原子力規制庁の主な対応（10月3日以降）

平成24年11月7日
柏崎刈羽原子力規制事務所

「福島第一原子力発電所第3号機使用済燃料プールへの

平成24年10月10日
原子力規制委員会

図-1 3号機原子炉建屋 使用済燃料プールおよびライナドレン配管系統のイメージ図

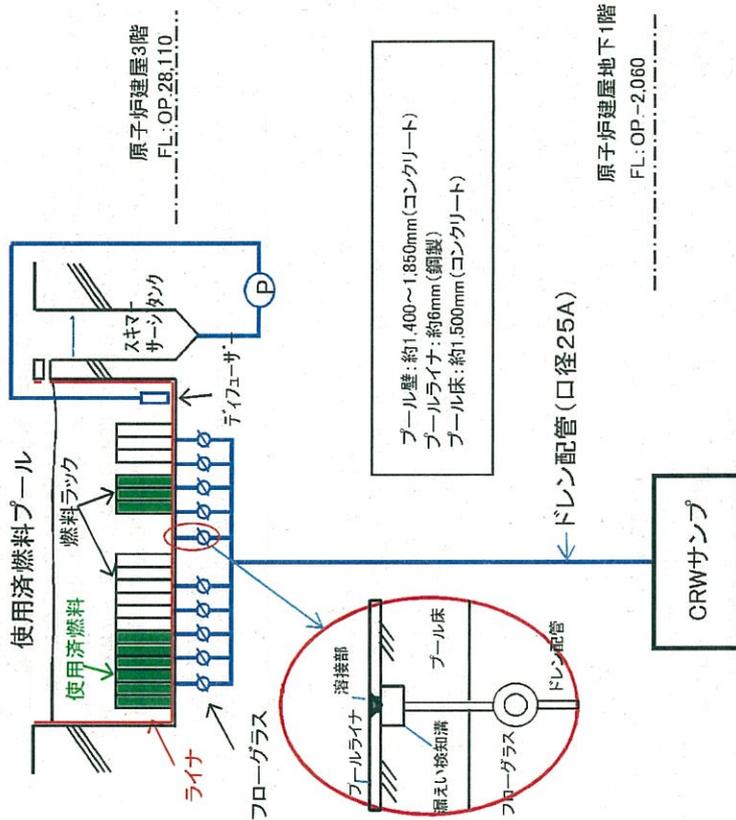
当委員会は、東京電力の影響評価の結果として、鉄骨が横向きに落下し、設置面積全面（長さ約10m、幅約10mm）に亀裂が発生した場合と、さらに大口径の亀裂が発生した場合（ライナドレン配管径の全開口を想定した場合）の評価を行い、使用済燃料プールからの漏れい流量が最大で約27m³/h、平均で約23m³/hとなり、使用済燃料貯蔵有効頂部+2mに至るまでの時間が約28hとなる評価結果であることと確認した。

しかしながら、当委員会は、東京電力の報告が、使用済燃料プールのライナは損傷するものの、プールそのものは健全であるという前提条件としているが、可能性としては非常に低いものの、使用済燃料プールの冷却水が喪失した場合における使用済燃料の健全性及び影響評価について、追加検討を行う必要があるものと考ええる。

- ① がれき撤去にあたっては、東京電力は協力会社と連携して慎重に状況調査計画を検討した上で作業に着手すること。
- ② 使用済燃料の状況確認においては、直接確認する方法（例えば水中カメラによる確認）についても実施すること。
- ③ 使用済燃料プールの冷却水が喪失した場合の使用済燃料の健全性及び影響評価について、追加検討を行うこと。

図一2 水中カメラによる調査範囲と当該鉄骨がれき位置

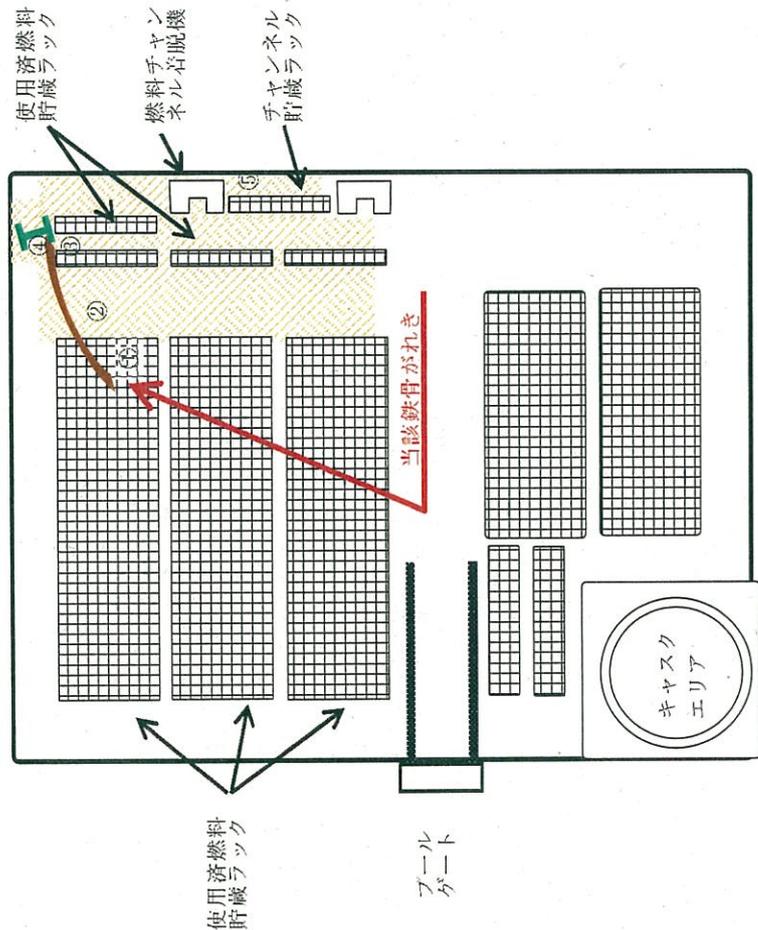
また、使用済燃料プール内の水中カメラにより、東京電力が以下の調査結果を得ていることを確認した。

- ① 落下したと推定される鉄骨がれきの状態
- ② 当該鉄骨がれきは使用済燃料貯蔵ラックには接触しておらず、その下端の下には使用済燃料は貯蔵されていないこと
- ③ 近傍の使用済燃料プールライナに損傷がないこと

- ①がれき撤去にあたって、東京電力は協力会社と連携して、慎重に状況調査計画を検討した上で作業に着手すること。
- ②使用済燃料の状態確認においては、直接確認する方法（例えば水中カメラによる確認結果）も加えること。
- ③使用済燃料プールから冷却水が喪失した場合における使用済燃料の健全性及び影響評価について、追加検討を行うこと。
